技術委員会での議論の状況をお知らせします

中越沖地震により明らかになった柏崎刈羽原子力発電所の耐震安全性等に関する課題への対応を検討するため、「新潟県原子力発電所の安全管理に関する技術委員会」では、2つの小委員会を設置して議論しています。ここでは、小委員会で議論している内容を分かりやすくお知らせします。

設備健全性、耐震安全性に関する小委員会

地震、地質・地盤に関する小委員会

設備の点検や評価の流れ

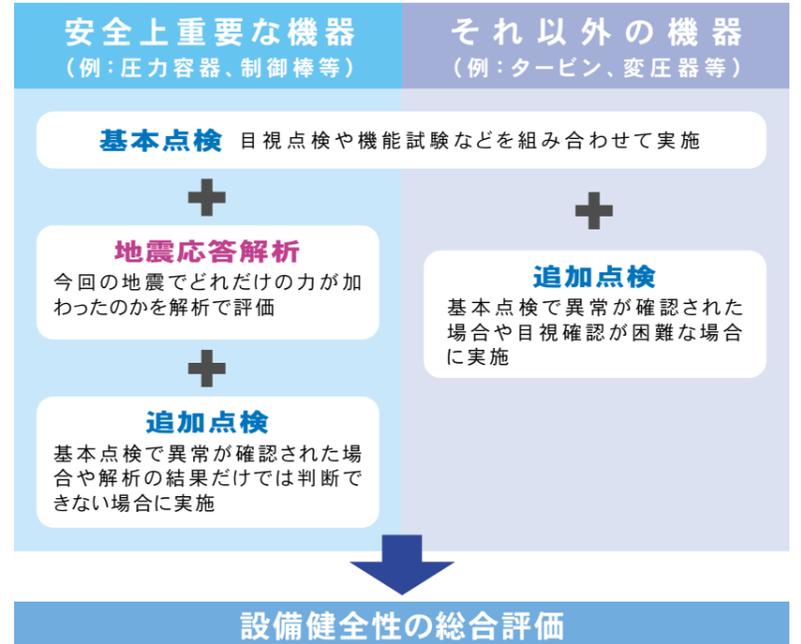
- 地震により塑性変形が生じた可能性がある。それを見逃していると、次に大きな地震を受けたときに不安である。
- 塑性変形の有無については、かかった力を計算して評価するだけでなく、実際に点検を行うことが重要である。
- 点検が難しい箇所の状態も、何らかの方法で確認することが必要である。

設備の健全性については、目視による点検の他、地震により設備や配管にかかった力を計算し、判定する基準(許容応力)と比べて確認を行った。その結果、設備の機能や強度などを損なうような力や変形はなかったと評価している。

東京電力は、委員会の意見を踏まえ、設備に影響を与えるような塑性変形がないことを確認するため、追加の試験を実施しています。小委員会では、引き続き、東京電力が行っている設備や建物の健全性に対する評価について、確認していきます。

東京電力による活断層の評価結果

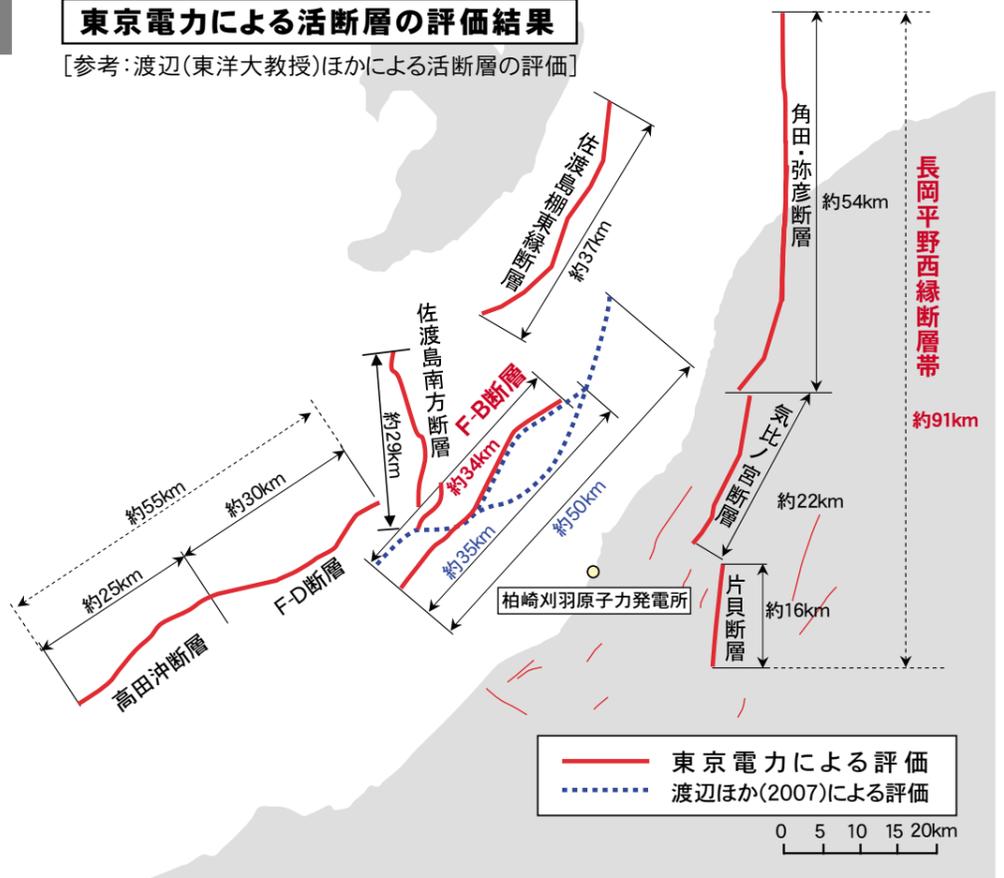
- 海底の地形や、その形成の過程を考えると、断層は、東京電力が示しているF-B断層の北側にも延びている。
- 地形だけを根拠に活断層の有無を判断することはできない。地質調査の結果から、東京電力の評価は妥当と考えられる。

3つの活断層は、性質が異なる別の活断層であるという評価は理解できるが、他の地域における地震の例からも、同時に活動するものとして考えるべきである。

海上音波探査等により海底の地形や地質構造を確認した結果、F-B断層については、34kmより北側に活断層はないと判断している。

角田・弥彦断層、気比ノ宮断層及び片貝断層は、それぞれ個別の断層として評価する。なお、活断層が同時に活動するとは考えていないが、耐震安全性の評価では、念のため一連の断層として扱う。
